Førebels vurdering med trong for tilleggsdokumentasjon - gbnr 137/253 Alver

Tiltak: Tilbygg
Byggjestad: Gbnr: 137/253
Tiltakshavar: Alexander Sværi Aasen
Ansvarleg søkjar: Hagewick Bygg AS

Ortofoto 2012

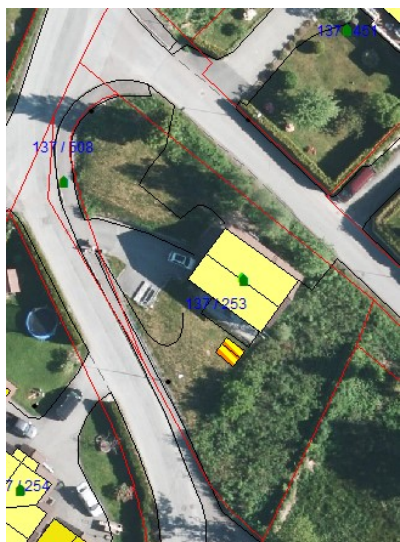
8. Det må ligge føre løyve frå VA-avdelinga før IG vert gitt. Målsatt situasjonsplan (VA-data) må vise plassering i høve leidningsnett.
9. Godkjent avkøyrse - eksisterande situasjon
Situasjonsskart i sak 1967/79 – gbnr 137/262 (253), godtatt av Lindås bygningsrådet den 03.03.1967 viser tilkomst på nedsida av eigedomen:

Skråfoto 2012 viser ingen tilkomst mot nord. Ortofoto 2015 og 2018 viser etablert tilkomst mot nord. Vi kan ikkje sjå at det er søkt om to tilkomstar til eigedomen i våre arkiv eller i noverande søknad.

Eigedomen har ein lovleg tilkomst og ikkje slik situasjonen er etablert i dag med to tilkomstar. Søknaden må supplerast med søknad om etablering av ny tilkomst. Etter en førebels vurdering, kan det ikkje påreknast at løyve til to tilkomstar til bustad med ein eining vert gjeve.
